Upozornenie na možný problém s časovačom.

Budič zbernice je umiestnený medzi procesorom a časovačom.

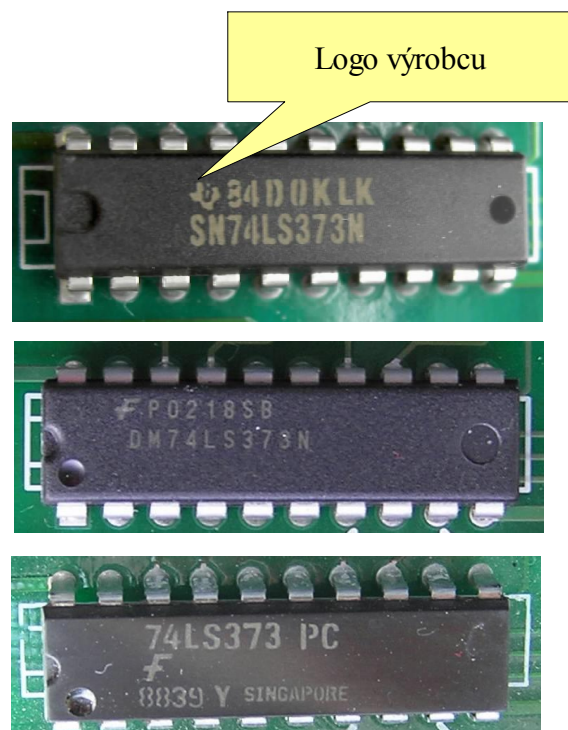
Pri prechode firmware vo fiskálnych moduloch FM2000 na Euro firmware sme zistili, že budiče zbernice od rôznych výrobcov môžu vykazovať problémy s novým euro procesorom. Procesor v FM2000 nedokáže v niektorých prípadoch korektne komunikovať pomocou budiča s časovačom, čo sa prejavuje chybným časom na dokladoch, alebo problémom pri nastavení času. V prípade, že je FM2000 osadený budičom, ktorý sa správa nekorektne je potreba výmena tohto obvodu.

Problémové budiče zbernice

Vôbec nepoužívať, musí ísť na výmenu.
Nepredvídané stavy na zbernici.

Môžu nastávať problémy s nastavovaním času,
alebo s čítaním času.
Pri verzii firmware menším ako 1,3 môžu nastávať
problémy aj s dokladmi.
Záleží na adrese umiestnenia daného dokladu.
Ak nastáva daný problém, obvod treba vymeniť.

Budiče zbernice, ktoré sú vporiadku.od všetkých verzí firmware.

Ku koncu výroby FM2000 sa používali obvody 74HCT namiesto 74L.

Tieto obvody pracujú korektne, ak je na procesore naletované podvihovacie odporové pole.
